# テンションプーリー 531 0628 30 の視覚的差異

LuK AS 部品番号：531 0628 30

OE-No.： 03G 109 243

図1：531 0628 30 (旧バージョン)

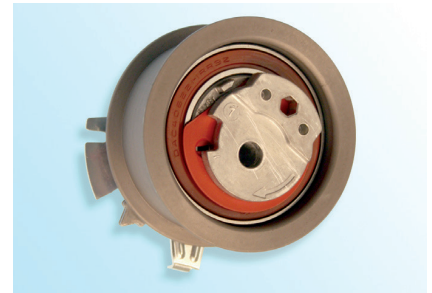
視覚的特徴：  
・焼結金属製カム  
・電着表面被覆（黒）  
・黒の軸受シール

視覚的特徴：  
・鋳造アルミニウム製カム  
・亜鉛リン表面被覆（薄茶）  
・茶または黒の軸受シール

継続的な製品開発により、テンションプーリー 531 0628 30 は設計変更されました。

「旧バージョン」のテンションプーリーは、完全に不要になった訳ではなく、メーカーの指示に従って使用し、組み立てることができます。

「新バージョン」を組み立てる際は、テンションプーリーの表面被覆に傷が付かないように注意してください！
